**CCR-VIA -- COMITATO DI COORDINAMENTO REGIONALE PER LA
VALUTAZIONE D'IMPATTO AMBIENTALE**

Giudizio n° 4139 **Del** **01/02/2024**
Prot. n° 24/015786 **Del** **16/01/2024**

Oggetto: Modifica di un impianto di recupero rifiuti autorizzato con provvedimento di AUA della Provincia di Teramo protocollo N. 15622 del 16/01/2014, nel Comune di Corropoli (TE), in Via Centurati, 40

Tipo procedimento: Verifica di assoggettabilità a VIA ai sensi dell'art. 19 del D.Lgs. 152/06 e ss.mm.ii.

Figura 5 – Postazioni di misura e indicazione del ricettore più vicino (circonferenza rossa)

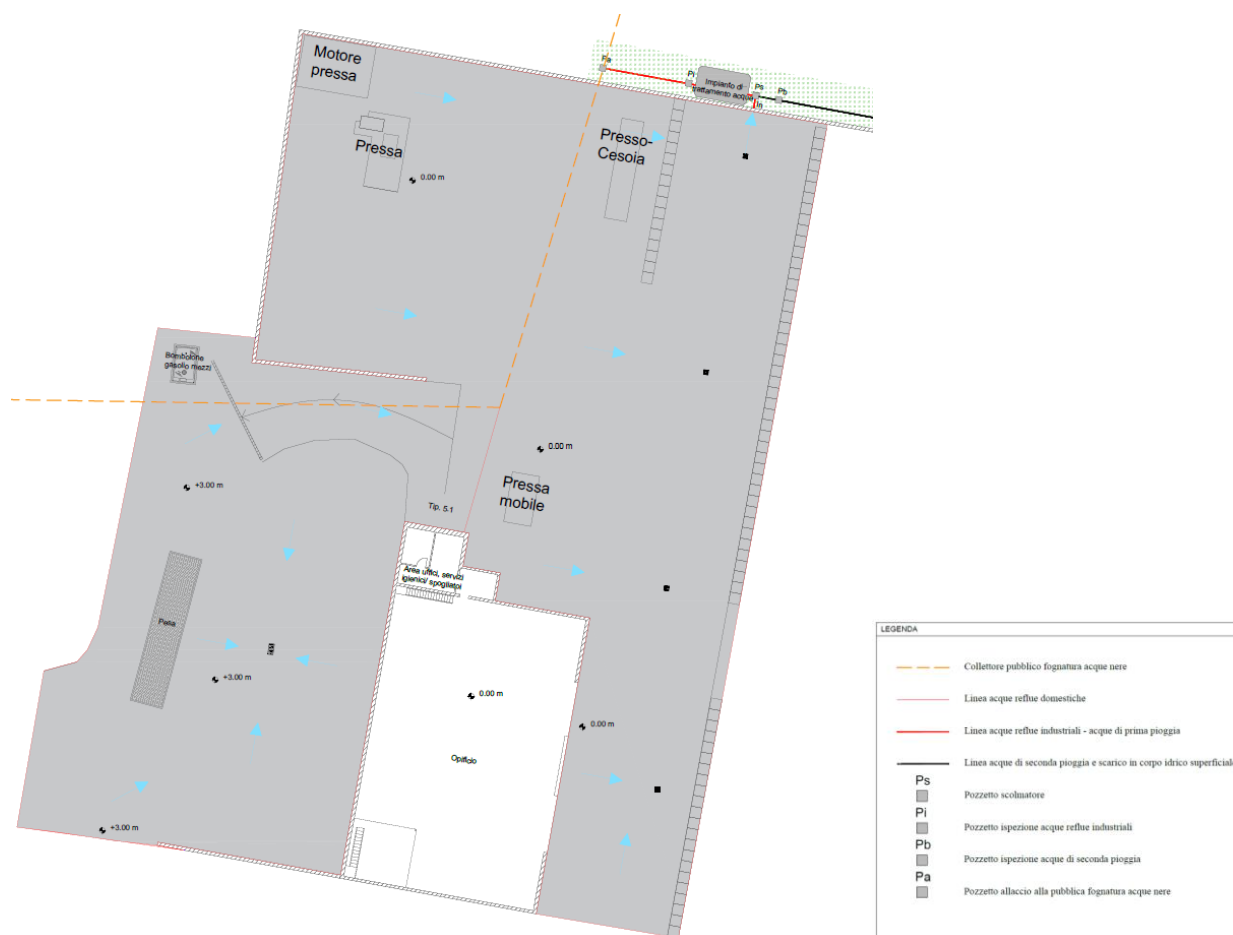
- non sono indicate le distanze dei punti di misura dalla/e sorgente/i;
- non è indicata la distanza a cui viene effettuato il rilievo fonometrico della pressa;
- non sono esplicitati i calcoli;
- i dati riportati nella relazione non corrispondono a quelli dei Rapporti di prova;
- dai Rapporti di Prova, al netto di eventuali refusi, risulta che nel punto P1 il livello differenziale è ampiamente superato;
- dalle immagini il punto di misura P1 sembra essere situato dalla parte opposta della facciata del ricettore più esposta al rumore;

1. **aggiornare la valutazione previsionale di impatto acustico, sulla base di quanto indicato in premessa;**
2. **aggiornare la planimetria delle acque meteoriche, come richiesto con Giudizio n. 4068 del 16/11/2023.**

- a pagina 17 sono state indicate le distanze tra i diversi punti di misura e la nuova sorgente. Si riporta di seguito uno stralcio della valutazione previsionale.

Si precisa che il ricettore abitativo più esposto ai livelli di rumorosità prodotti dall’attività (R1) risulta essere di proprietà degli amministratori della stessa Ecotech S.r.l.

Di seguito si riportano le distanze della nuova sorgente (pressa mobile Tabarelli) dai ricettori.

Ricettore	Distanza (m)
R1	55
R2	35

- a pagina 15 è indicata la distanza alla quale sono state effettuate le rilevazioni fonometriche dalla pressa; ovvero 1 m.

- nell'allegato 1 sono stati aggiornati gli identificativi dei rapporti di prova delle rilevazioni fonometriche eseguite in data 21.12.2023;
- come riportato a pagina 32 della valutazione previsionale di impatto acustico, non risulta applicabile il valore limite differenziale ai sensi di quanto previsto dall'art. 4.2 del D.P.C.M. 14.11.1997 in quanto il rumore misurato a finestre aperte relativo al periodo diurno è inferiore a 50 dB (A).
- le misure sono state eseguite in adiacenza alla facciata nord del ricettore indicato come R1 come visibile dal report fotografico presente in allegato 1 "*report misure fonometriche*" di cui si dà ulteriore evidenza.

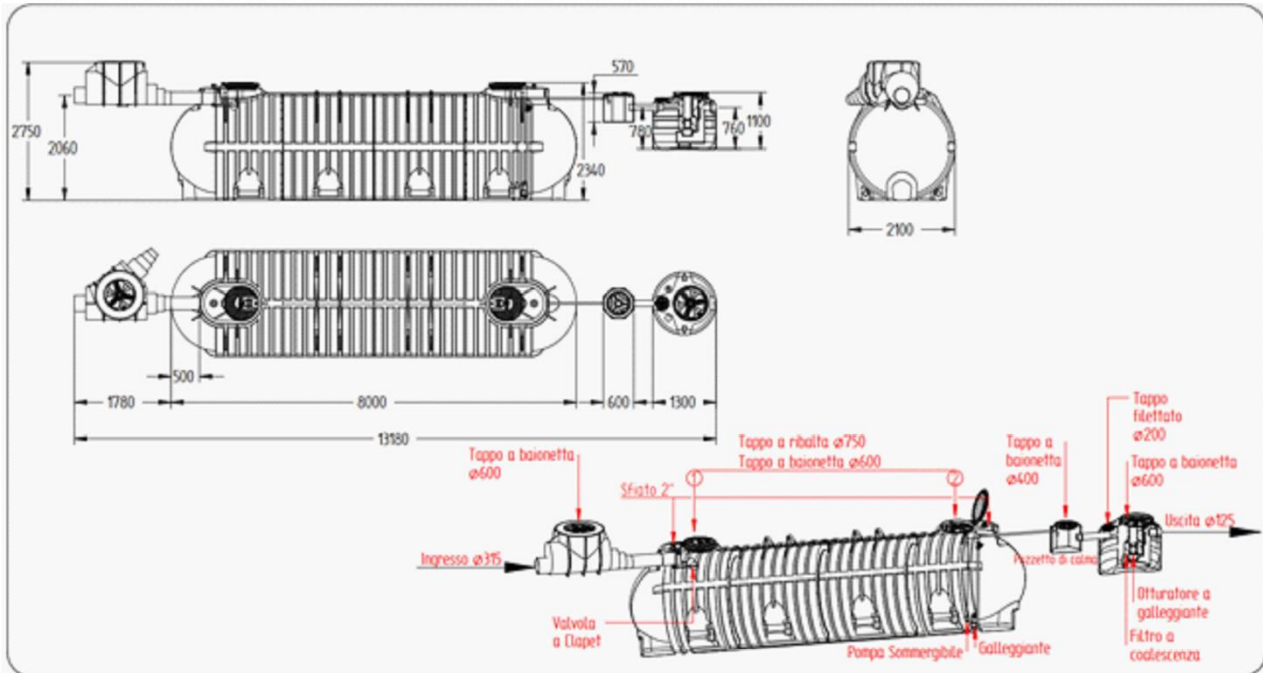
Visto che la planimetria delle acque meteoriche non riporta le linee di deflusso fra pozzetti e caditoie;

Considerato che non è stata aggiornata la planimetria delle acque meteoriche, come richiesto con Giudizio n. 4068 del 16/11/2023;

Viene precisato che, relativamente alla gestione delle acque meteoriche, era già stato aggiornato nella precedente integrazione il capitolo 4.3.3 dello SPA con le informazioni richieste. Inoltre, in merito alla specifica richiesta relativa alla planimetria nella quale si chiede di dare evidenza delle linee di deflusso distinte tra pozzetti e caditoie, viene asserito che tutte le acque ricadenti sull'area dell'impianto, comprese appunto le acque di gronda, ricadono sul piazzale e confluiscono al pozzetto scolmatore che effettua la separazione tra le acque di prima e seconda pioggia.

E' stata allegata la "planimetria gestione acque rev.01" in cui rispetto alla rev.00 è stato aggiunto un particolare costruttivo dell'impianto di prima pioggia che sarà installato in sostituzione di quello esistente.

Si riporta di seguito la planimetria suddetta.
